Terminál – trochu podrobnejšie.

V tomto článku sa trochu bližšie pozriem na predložený návrh „autobusového terminálu“. Pre lepšiu názornosť som výkres prekreslil a označil som v ňom body o ktorých budem písať.

RIEŠENIE „AUTOBUSOVÉHO TERMINÁLU“ S LEGENDOU

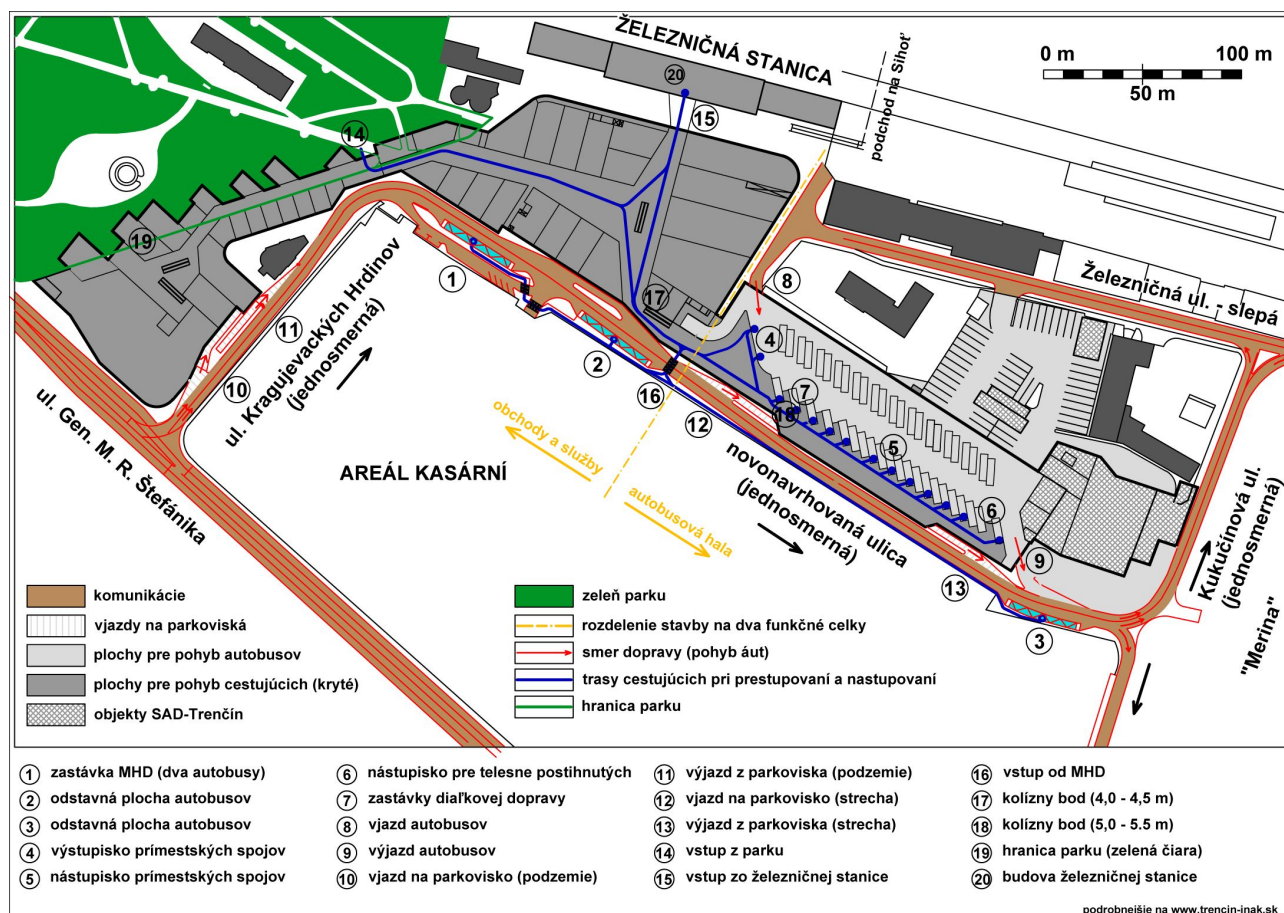
V rámci „autobusového terminálu“ bude dopravne najproblematickejším bod výjazd autobusov z autobusovej haly. (bod 9) Týmto profilom musia prejsť všetky autá (20 aut za minútu). Zároveň sem vychádzajú autobusy z autobusovej haly a do tohto miesta vychádzajú aj autobusy čakajúce na susediacej odstavnej ploche. (bod 3). Tesne pred týmto bodom schádzajú osobné autá z parkoviska na streche autobusovej haly. „Pár metrov“ za týmto bodom je výjazd na Kukučínovu ul. Keďže je to pravouhlé odbočenie na obe strany budú tu musieť ísť autá prakticky krokom. A aby toho nebolo dosť, tesne za ľavým odbočením je výjazd a výjazd z areáli „Meriny“. (cca 2500 aut denne)

Cestujúci vychádza zo železničnej budovy a potrebuje sa zorientovať kde sú zastávky MHD. Bez informačného systému to nezistí. Prechádza cez navrhnutý obchodný dom, zabočí vľavo a prechodom širokým cca 4,0 metra (bod 17) prejde k východu. Vyjde z obchodného domu a prejde cez mimoriadne zaťažujúcu dokumentáciu na chodník na druhej strane cesty. Po chodníku sa cez ďalšie dva prechody dostane až k zastávkam MHD. (bod.1) Na autobus čaká vonku cca 250 metrov od východu zo železničnej stanice. Dnes je to cca 45 metrov.

Na tejto zastávke môžu naraz stáť maximálne 3 autobusy s dĺžkou do 12 metrov. Čo môže byť v dopravnej špičke problém. Pre ďalšie 3 autobusy idúce cieľovo opačným smerom budú stáť na vedľajšej odstavnej ploche. (bod 2) V prípade kĺbového autobusu sa na odstavnú plochu zmestia dva.

Klient vystúpi na zástavke MHD v bode alebo 2 . Prejde do autobusovej haly (modrá linka) k nástupištiam prímestskej dopravy. (bod 5) Priestor pre pohyb cestujúcich je od priestoru pre pohyb autobusov oddelený zalamovanou sklenenou stenou s dverami pre nastupovanie do autobusov. V prípade prímestskej dopravy sa dá nastupovať len prednými dverami. (vystupuje sa v bode 4)

Ak je cestujúcim vozíčkar alebo žena s kočíkom nemôže v tomto mieste nastúpiť, lebo sa dostane len k predným dverám. Takýto cestujúci musí prejsť k poslednému nástupisku kde mu bude umožnené nastúpiť. (bod 6) Dôvodom je zvolené konštrukčné riešenie autobusovej haly.

Ale ani k tomuto nástupišti nemožno pristaviť autobusom dlhším ako 12 metrov. Nedovoľuje to priestorové riešenie autobusovej haly. (textová časť projektu, časť 15,0 Doprava)

Nástupištia pre medzimestskú a diaľkovú dopravu sú navrhnuté ako plnohodnotné. To znamená, že je tu možno vystupovať a nastupovať všetkými dverami. V tomto prípade sa návrh javí byť v poriadku. Ale len pri autobusoch s dĺžkou do 12 metrov. Pokiaľ príde autobus dlhší ako 12 metrov nemôže už do autobusovej haly vojsť. Bude musieť zastaviť na odstavnej ploche pri autobusovej hale. (bod 3) To už ale nie je v poriadku.

Jedným je zúžené miesto (bod 17) medzi pohyblivými schodmi a obvodovou stenou. Priechod je tu široký cca 4 metre. Čo považujem naozaj za neuveriteľné.

Druhým kolíznym bodom je priestor medzi obvodovou stenou a presklenou stenou oddeľujúcou priestor cestujúcich a autobusov. (bod 18, vedľa bodu 7) Tento prechod je široký cca 5 metrov. Okrem rozmerov prechodu je problém aj s cestujúcimi práve nastupujúcimi do tu pristaveného autobusu. Títo cestujúci prechod v podstate zablokujú.

Problémom môže byť aj zablokovanie vjazdu do autobusovej haly (bod 8) Hneď za vjazdom sú dve stojiská pre vystupovanie cestujúcich z prímestských autobusov. (bod 4) Skúsenosti hovoria o tom, že v rannej dopravnej špičke prídu naraz na autobusové nástupištia aj 3 – 4 prímestské autobusy. Dnes to nie je problém. V navrhovanom riešení to problémom bude.

Samostatným problémom je príchod k „terminálu“ taxislužbou alebo osobným autom. Ak cestujúci chce cestovať vlakom a na stanicu sa nechá odvieť napríklad taxíkom alebo súkromným osobným autom má len dve možnosti. Buď zaparkovať v podzemí pri parku alebo na streche autobusovej haly. Odtiaľ už len peší. Výťahom alebo po schodoch A vždy je to viac ako 150 metrov.

V celej sérii článkov vkladám názov autobusový terminál do úvodzoviek. Dôvodom je to, že v predloženom návrhu nejde o skutočný terminál ale o dve stavby postavené vedľa seba. Vo výkrese je deliaca čiara vyznačená žltou. O tom, ako má autobusový terminál vyzerat' som už písal.
